札幌圏都市計画

道路の変更(案)

3・4・109 平岡循環通

令和5年1月

代表断面

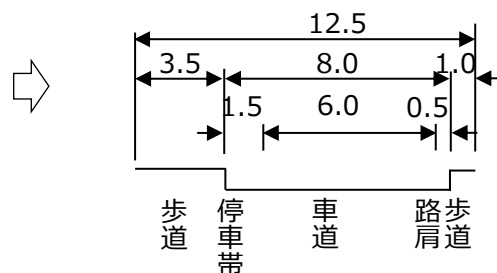
新		旧		変更内容
番号	路線名	番号	路線名	
3・4・109	平岡循環通	3・4・109	平岡循環通	一部区域の変更 (16m→12.5m、変更区間 L=170m)

変更区間

札幌圏都市計画道路変更箇所図

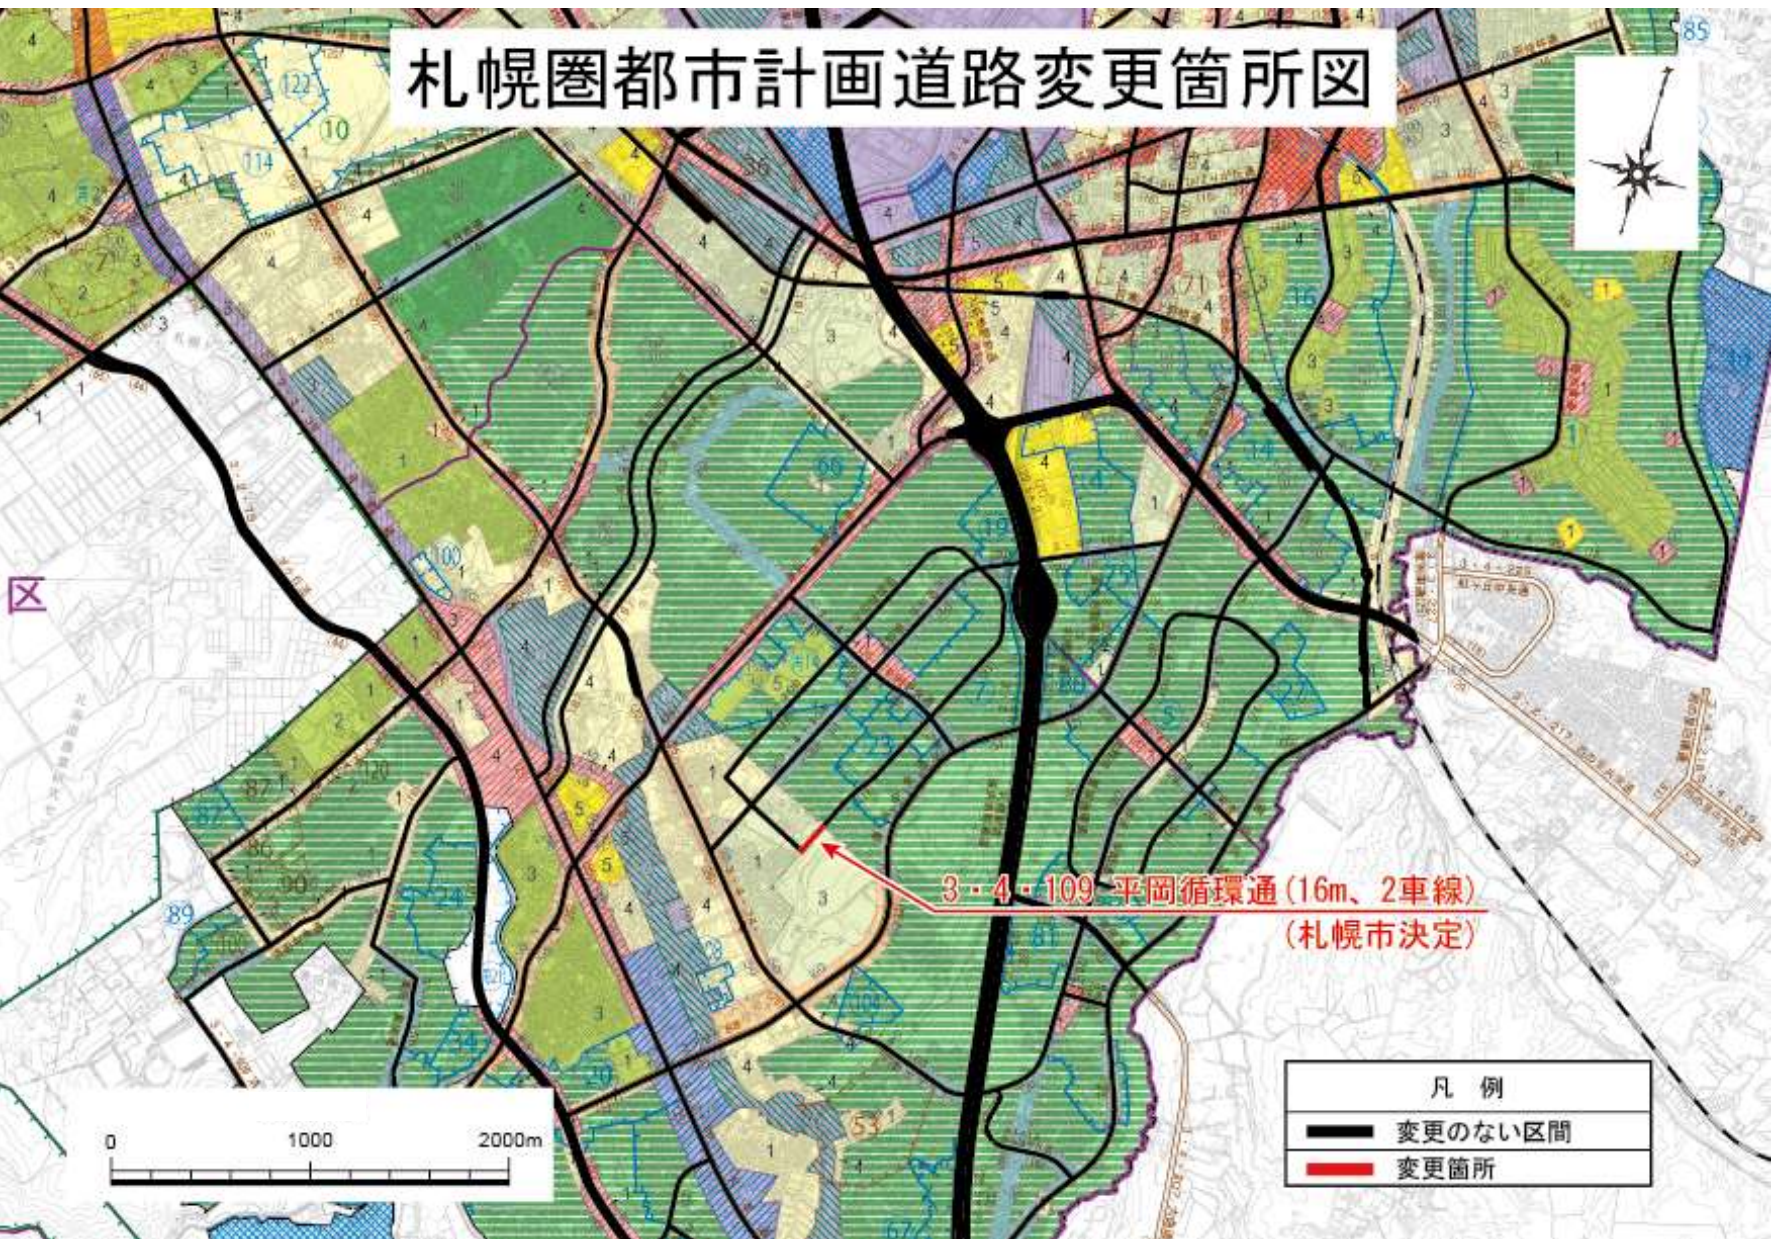
この地区施設の緑地を含む地区計画の決定に伴い、都市計画道路区域と地区計画区域の整合をとるため、都市計画道路の一部区域の変更を行う。
